## Vysvětlení zadávací dokumentace 2

**„Sportovní hala NMNM - vybavení interiéru“**

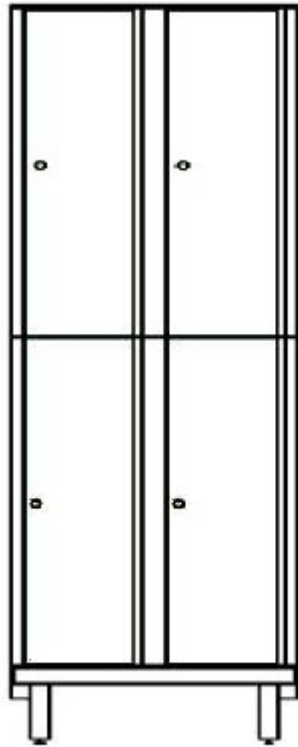
rád bych se pozeptal k mobiliáři - M/4 šatní skříňky a M/5 skříňky na boty. Chtěl bych upřesnit materiál v těchto mobiliářích. Při zpracování nabídky mi jedna sestava M/4 vychází na cca ..... s daní. Sestav je 6, což vychází na cca ..... Kč. Prosím o radu, nevím zda je správně zvolený materiál případně jakékoliv info k těmto mobiliářům.

Je to celé z HPL materiálu nebo co je z HPL a co je z LTD. Prosím o nějaké upřesnění.

nelze použít LTD/DTD. Jak dvířka, tak stěny korpusu jsou z HPL. Sestavy lze vytvořit ze samostatných skříněk (viz obrázek níže), které jsou v internetových obchodech nabízeny za řádově jiné ceny, než Vy uvádíte (vzhledem k nutnosti uveřejnit jak dotaz, tak i odpověď jsou ceny z textu vymazány).
